Brandveiligheidsrapport

Inspectie brandveilig gebruik en onderhoud gebouwen UU

Naam gebouw : Nicolaas Bloembergengebouw
Gebouwcode : 0389
Adres : Padualaan 12 3584 CH Utrecht
Faculteit/ Dienst : BETA

Foto 3 nr. 5.9 art. 6.33

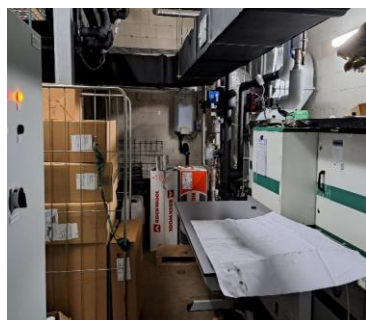
5.9	6.33	Zijn de draagbare en verrijdbare blusmiddelen afgestemd op het gebruik en gekeurd? (NEN 2559)	De onderhoud etiketten geven aan dat deze in september 2023 onderhouden zouden moeten worden. In ruimte 1.22A is een CO2 blusser aanwezig met een verzegeling van "TSA", Dit toont aan dat deze al jaren niet conform NEN2559 is onderhouden. Foto 3

Met opmerkingen [T(11)]: goede constatering. Zoals Je weet volgt nieuwe contractant met herstel. afgehandeld
